Il presente progetto si riferisce ad un intervento di riparazione e rafforzamento locale dei danni post sisma del 20-29 maggio 2012 nell'edificio del Teatro Comunale "Facchini" di Medolla sito in piazza del Popolo n. 7.

DOCUMENTAZIONE INTEGRATIVA DEL 06/11/2014

Oggetto: Interventi di riparazione e rafforzamento locale del Teatro Facchini in Piazza del Popolo n° 7 a Medolla
Pratica sismica n. 290 prot. P.G. CR.2014.0022571 del 01/07/2014
Foglio n° 7 Mappale n° 169
Risposta a richiesta di integrazioni/chiarimenti

PROSPETTO OVEST

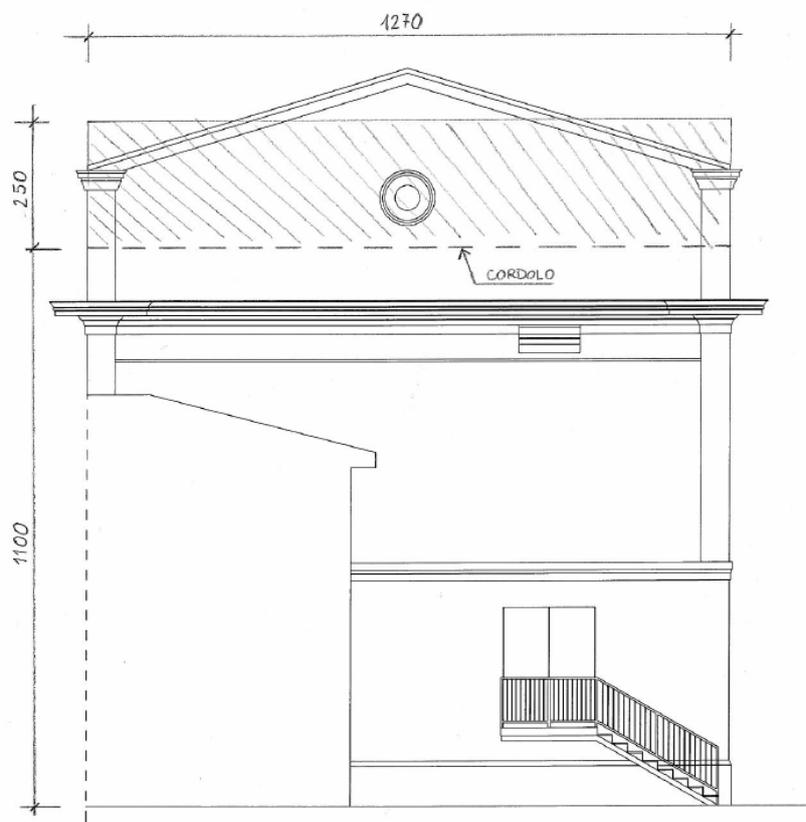
6) si chiede di motivare la necessità di realizzare le catene metalliche in copertura, anche in relazione all'eventuale presenza di un cordolo esistente e di interventi di ancoraggio della copertura;

Si è optato per l'inserimento di n. 2 catene di rinforzo localizzate in corrispondenza degli angoli della grande aula del teatro posti verso il prospetto ovest, in quanto in dette zone si sono concentrate significative situazioni di danno, come è possibile verificare dalle foto che si riportano qui di seguito.

Le fessurazioni rilevate evidenziano il possibile innesco di un meccanismo locale di collasso del timpano in muratura posto al di sopra del cordolo in c.a. sul fronte ovest del fabbricato (come schematicamente indicato nella figura seguente).

Sebbene tale meccanismo venga già contrastato dal nuovo vincolo che si viene a costituire con la realizzazione dei collegamenti tra gli elementi in copertura, visto anche il modesto costo

dell'intervento, si è preferito presidiarlo con l'inserimento di nuovi vincoli dedicati e sicuramente efficienti, costituiti dalle suddette catene metalliche.
